MEMORANDO  
DSH-949-2021

**“Información complementaria del Informe Técnico No. 77-2021 - Estudio de Impacto Ambiental Categoría II “ALAMEDAS DEL VALLE”**

16 de agosto de 2021.

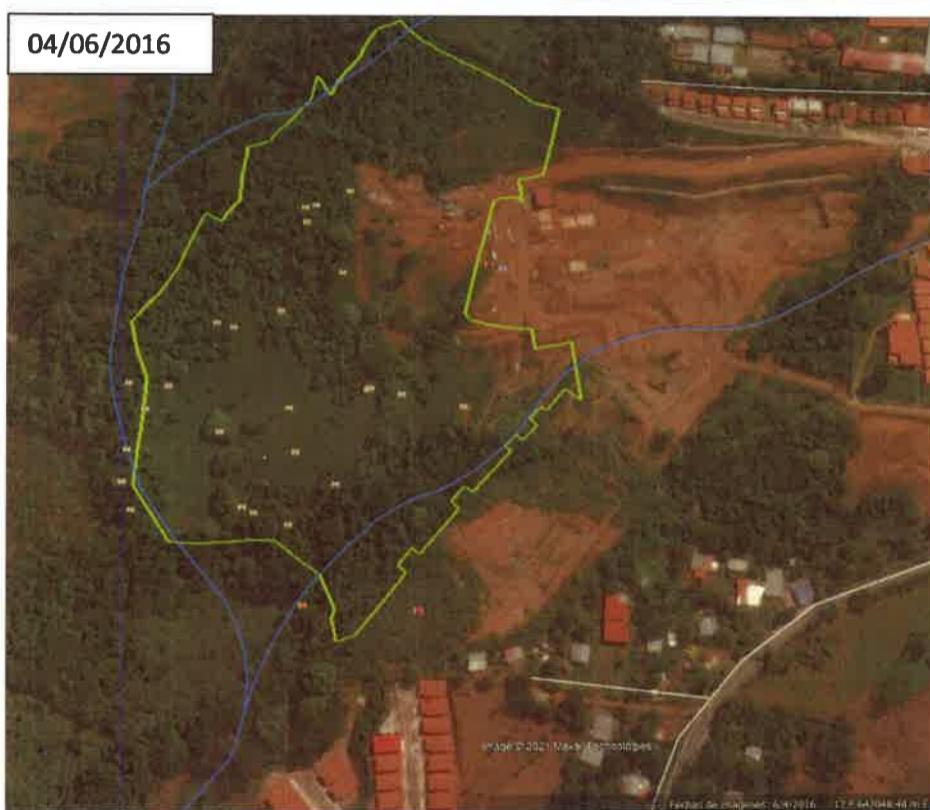
Con el interés de ampliar la información contenida en el Informe Técnico No. 77-2021, en el cual se describen las observaciones referentes al tema de recursos hídricos, plasmadas en el Estudio de Impacto Ambiental Categoría II del proyecto denominado **“ALAMEDAS DEL VALLE”**, les adjuntamos información complementaria la cual evidencia la existencia de dos fuentes hídricas, las cuales atraviesan el polígono del proyecto en dos secciones por la quebrada Polonia y en una sección por una quebrada sin nombre.
